FASE DI CANTIERE

FASE DI MOVIMENTAZIONE TERRA

Figura 4

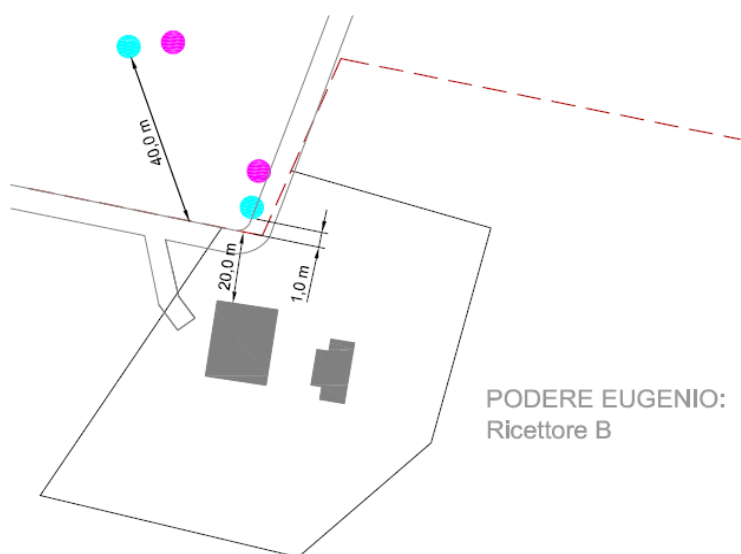
3 - Non sono descritte le modalità e le procedure seguite per il calcolo dei livelli di immissione previsti all'interno dei ricettori e la corrispondente verifica del limite di immissione differenziale. Tra l'altro, sembra

di capire che la verifica del differenziale è stata eseguita riferendosi al TR e non al TM come richiesto dalla legge; inoltre, per il calcolo dei livelli indoor non sembra sia stato considerato il contributo di riflessione di facciata di +3dB.

Nella figura 3 viene riportata la tabella per la verifica del limite di immissione.

La verifica del livello di immissione viene calcolata al confine dello spazio fruibile del ricettore (vedi figura 4). Considerando la distanza tra il confine di cantiere ed il confine dello spazio fruibile del ricettore pari a 0 m in quanto il confine di cantiere corrisponde con il confine di proprietà del ricettore B, il valore L_{eq} risulta essere 92,7 dB(A). Secondo la classificazione acustica del territorio del Comune di Bibbona per l'area di Classe III, il limite di immissione risulta essere 60,0 dB(A) e quindi la verifica è negativa.
